ACON-CA/DCON-CAカタログ訂正のお願い

日頃は弊社製品をご愛顧頂きまして誠にありがとうございます。
 「ACON-CA/DCON-CAカタログ(カタログ番号CJ0211-1A 2013年12月発行)」の中で、
 下記のとおり訂正が必要な箇所がありましたのでここにお詫び申し上げます。
 つきましては大変お手数ですが、下記内容をご参照の上ご使用頂きますようお願いいたします。

1. 型式項目 (P2)

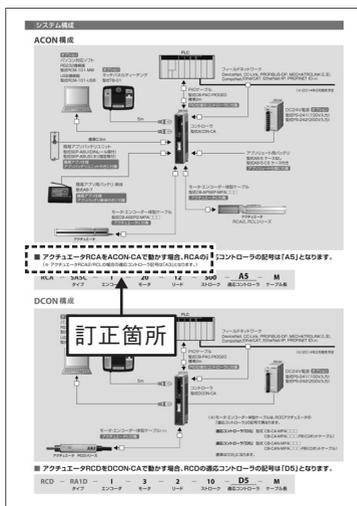
ACON、DCON型式の、「モータ種類」と「エンコーダ種類」の間の「-」は、無いのが正しい型式です。

(現状)

(訂正後)
